ACTA DE INSPECCIÓN

Que el objeto era realizar una Inspección con el alcance del procedimiento del SISC, PT.IV.206, rev. 0, de 3 de junio del 2005, "Funcionamiento de los cambiadores de calor y del sumidero final de calor". El alcance de esta inspección era la revisión general del funcionamiento, mantenimiento y pruebas de los cambiadores de calor refrigerados por el sistema de agua de de servicios esenciales (SW) y del Sumidero Final de Calor (UHS), de acuerdo con la agenda enviada previamente a la central.

Acta de referencia CSN/AIN/AL0/11/928

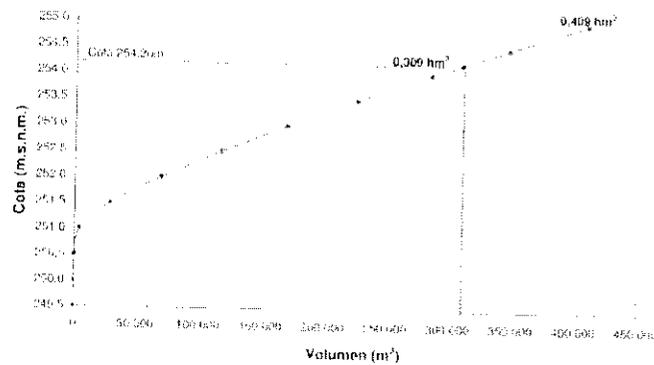
- Que en cuanto al estado de la acción AI-AL-09/155, para la realización de un nuevo estudio batimétrico del embalse de esenciales, los técnicos de la central presentaron los resultados del informe de [REDACTED], "Actualización de la Batimetría del Embalse de Servicios Esenciales", proyecto nº 44265411, que deducen un ligero aumento en volumen atribuido a un incremento del área a cotas inferiores (251,00 – 251,50m) en detrimento de las superiores e informaron que, debido a la metodología utilizada, consideran que estos resultados son mas precisos que los obtenidos en el estudio batimétrico de 2001.

- Que este nuevo estudio determina el volumen de agua embalsada en base a las planimetrías realizadas cada 0,50m, y como resultado obtiene el volumen a las

correspondientes cotas batimétricas, e interpolando esos valores deduce una distribución que permite determinar el volumen embalsado a cotas intermedias. Que a continuación se adjunta la tabla y la figura correspondiente del estudio:

Que en el nuevo estudio batimétrico se indica un volumen de agua de 0,309 hm³ a la cota 254,20m, del aliviadero de la presa del embalse de esenciales lado Arrocampo, asociada con la ETF 3/4.7.5(b); pero no se informa del volumen de agua a la cota 252,80m, del aliviadero de la presa lado embalse de esenciales, que limita el volumen de agua esencial disponible sin recurrir a la apertura del desagüe de fondo de dicho embalse.

Hoja 7 de 23, segundo párrafo:

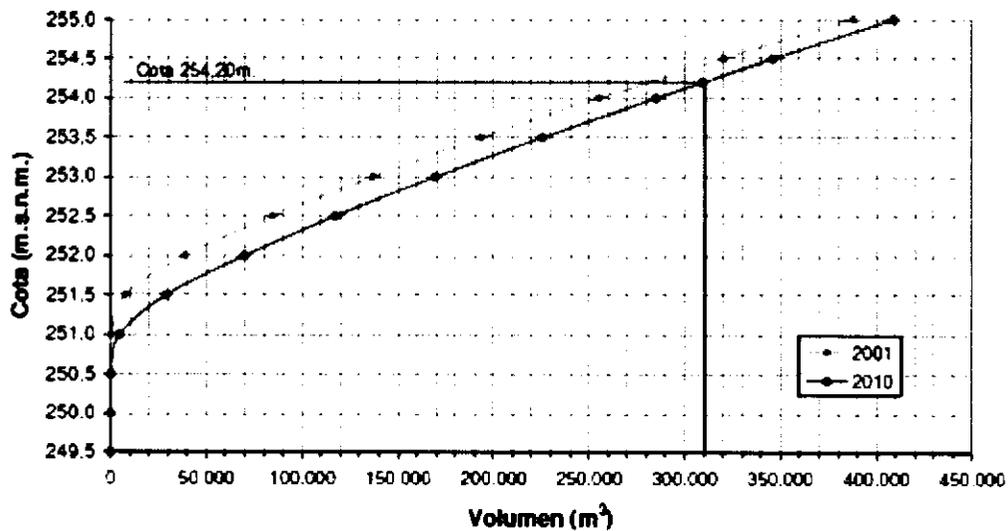
“- Que en el nuevo estudio batimétrico se indica un volumen de agua de 0,309 hm³ a la cota 254,20m, del aliviadero de la presa del embalse de esenciales lado Arrocampo, asociada con la ETF 3/4.7.5(b); pero no se informa del volumen de agua a la cota 252,80m, del aliviadero de la presa lado embalse de esenciales, que limita el volumen de agua esencial disponible sin recurrir a la apertura del desagüe de fondo de dicho embalse”.

El informe de resultados por URS "Actualización de la batimetría del embalse de esenciales" de Marzo 2010 permitió verificar que la cota final de ESW tras los diferentes accidentes estaba por encima de la 252,80, lo que no hacía necesario abrir las compuertas de fondo.

De manera aproximada con la siguiente gráfica extraída del informe de la última batimetría de URS, pueden observarse los datos obtenidos:

- **Hoja 7 de 23, segundo párrafo:** no se acepta el comentario. El titular sigue sin informar del volumen de agua a la cota 252,80m, del aliviadero de la presa lado embalse de esenciales, que representa el peor escenario sobre el volumen de agua esencial disponible sin recurrir a la apertura del desagüe de fondo de dicho embalse.
